Autorité environnementale

Avis délibéré de l'Autorité environnementale sur le projet de requalification de la RD 2 à Monnetier-Mornex et Reignier-Esery (74)

n°Ae : 2015-29

Figure 2 : présentation des différents aménagements de la RD 2 (Source : dossier)

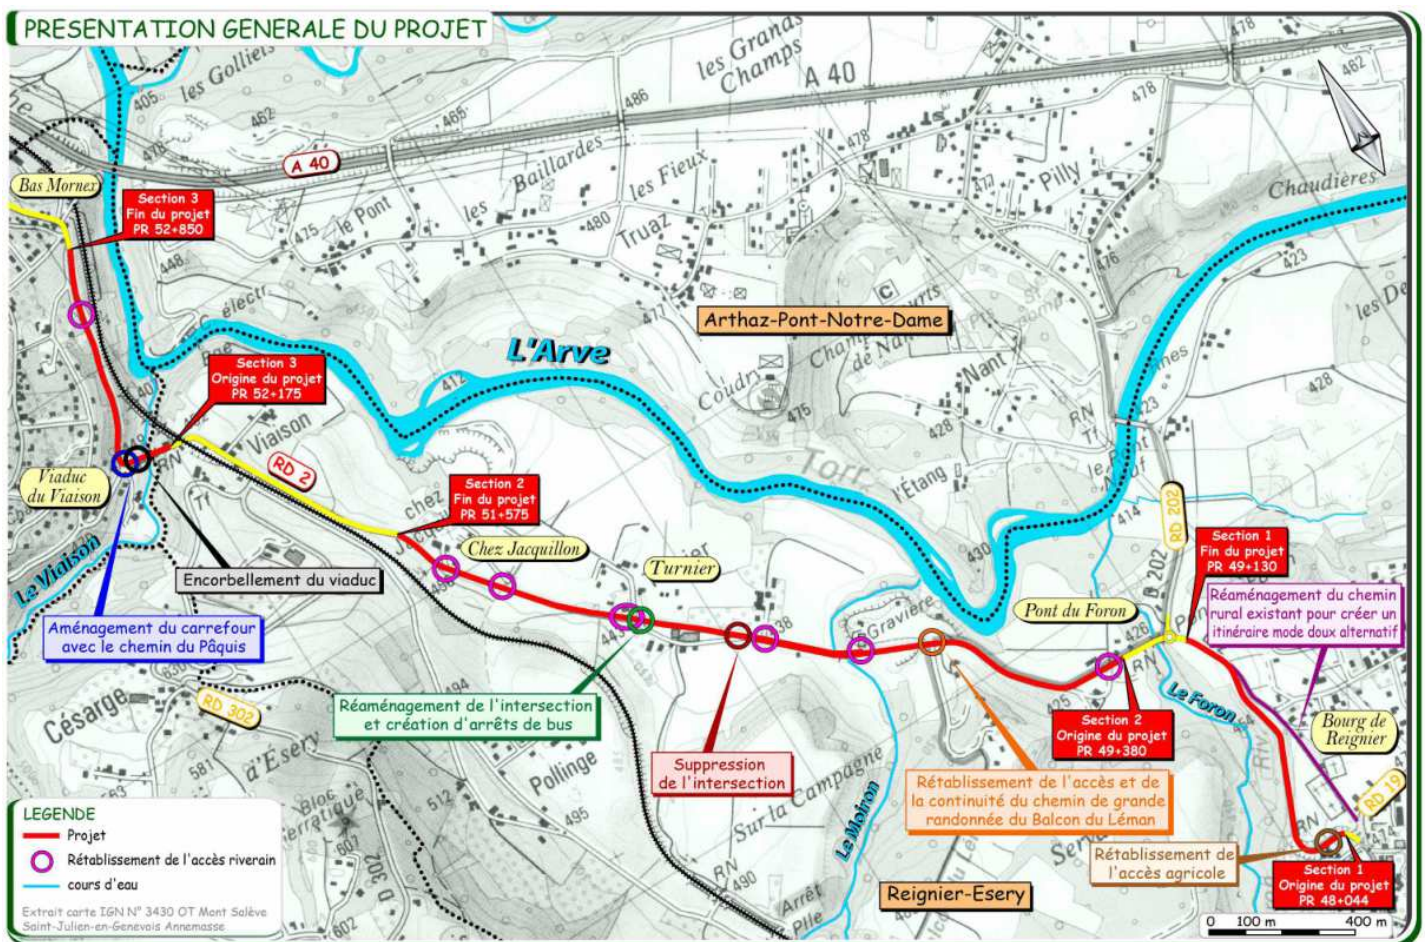
La chaussée et les accotements seront élargis. Ainsi la largeur de la chaussée sera portée à 6 mètres et celle des accotements à 2,25 mètres, constitués de 1,50 à 2,50 mètres de bande enrobée circulaire et de 0,50 à 0,75 mètre de berme² (selon les configurations présentées en page 8 de la partie E V, la largeur totale sera de

9,75 à 12 mètres, à laquelle peut s'ajouter la largeur d'un fossé). Les accotements, sans statut particulier³, sont appelés « *bandes multifonctionnelles* » par le conseil départemental. Certains virages verront leur rayon de courbure augmenté. Des murs de soutènement seront nécessaires sur une longueur cumulée de 1,7 km (près de la moitié de la longueur du projet) et une hauteur maximale de 5 mètres. Le viaduc du Vaison sera élargi par encorbellement en béton armé. Deux arrêts de bus seront aménagés en accotement. Certains carrefours seront repris afin de réduire les mouvements dangereux, et des trottoirs seront créés à certains endroits (arrêts de cars notamment).

L'Ae souligne que l'étude hydraulique¹⁵ sur laquelle repose cette partie de l'étude d'impact utilise comme hypothèse un élargissement de la voirie de 6 à 8 mètres initialement à une largeur comprise entre 9 mètres et 10,50 mètres après travaux. Selon les profils présentés en partie E V page 8, l'élargissement devrait être plus important (voir aussi ci-dessus). Il conviendrait donc de reprendre l'évaluation des impacts hydrauliques du projet avec les mêmes largeurs dans tout le dossier.

Elle recommande en outre de reprendre l'analyse des impacts hydrauliques du projet en utilisant les largeurs de chaussée présentées dans la description du projet, et de joindre l'étude hydraulique en annexe du dossier qui sera mis à l'enquête publique.
